REGIONE MOLISE
COORDINAMENTO AREA PRIMA
SERVIZIO TUTELA E VALUTAZIONI AMBIENTALI - FITOSANITARIO REGIONALE
Direttore Dott.Leonardo Giuliano
Ufficio gestione Rete Natura 2000 e Vinca

OGGETTO: CUP 9861 della Regione Campania – Istanza per il rilascio del Provvedimento Autorizzatorio Unico Regionale, ai sensi dell'ex art. 27-bis del D.Lgs.152/2006 relativa al progetto di un "Parco eolico composto da 6 aerogeneratori per una potenza complessiva di 30 MW, da ubicarsi nel comune di Morcone (BN), nelle località Campanari, Pezza Parola, Colle Marco, Colle Scarpetti e Colle San Martino", ZSC/ZPS IT7222287 "La Gallinola Monte Miletto Monti del Matese" Beneficiario Cogein Energy Srl. Riferimento protocollo 2634/2026 Trasmissione del "sentito" dell'Ente Gestore del Sito Rete Natura 2000 della Regione Molise ai sensi dei punti 1.9 e 3.5 delle Linee Guida Nazionali per la Valutazione di Incidenza (Gazzetta Ufficiale Repubblica Italiana Serie Generale n. 303 del 28/12/2019).

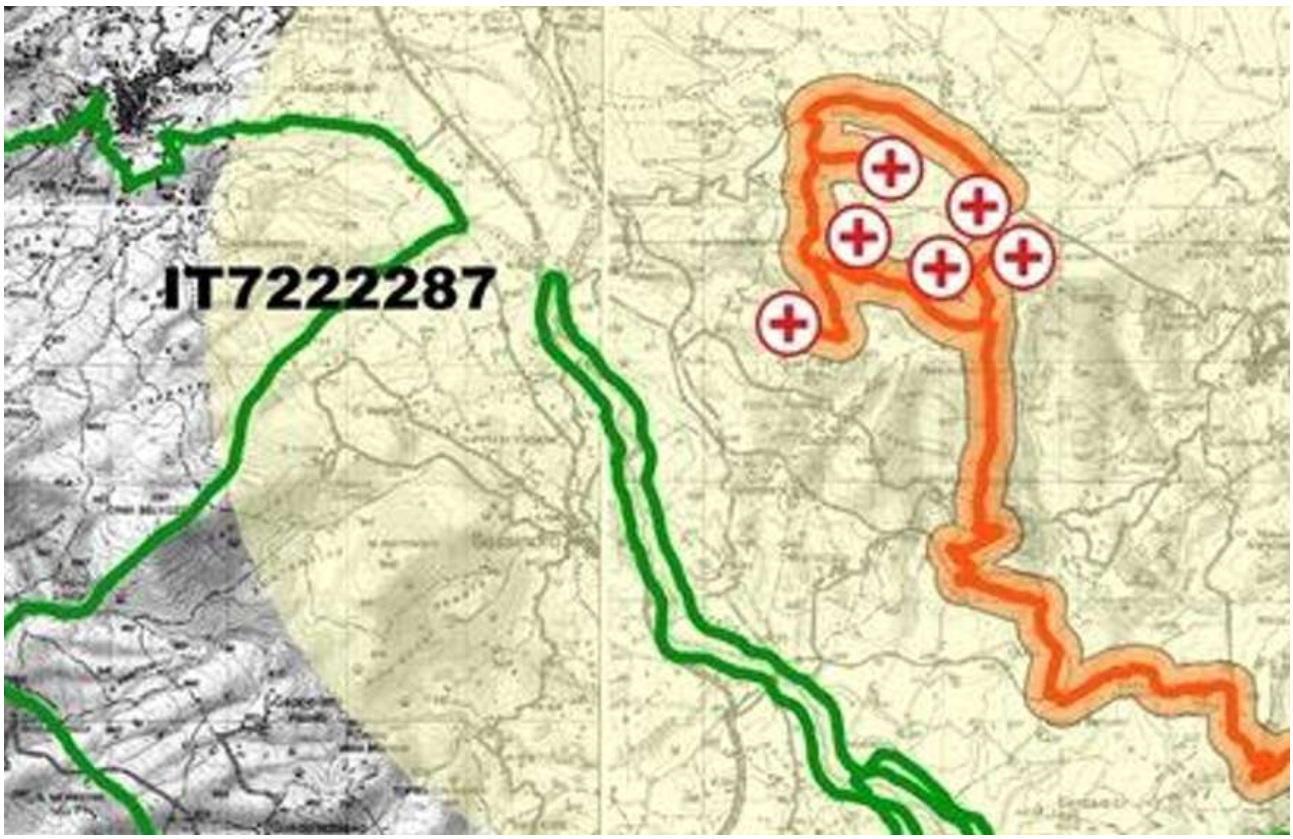
5. estendere le attività di monitoraggio sulla fauna di interesse comunitario anche nel sito ZSC/ZPS IT7222287, per la parte ricompresa nell'area vasta di influenza definita nello stralcio cartografico tratto dallo Studio di Incidenza riportato di seguito e trasmettere i relativi risultati a questo Servizio.
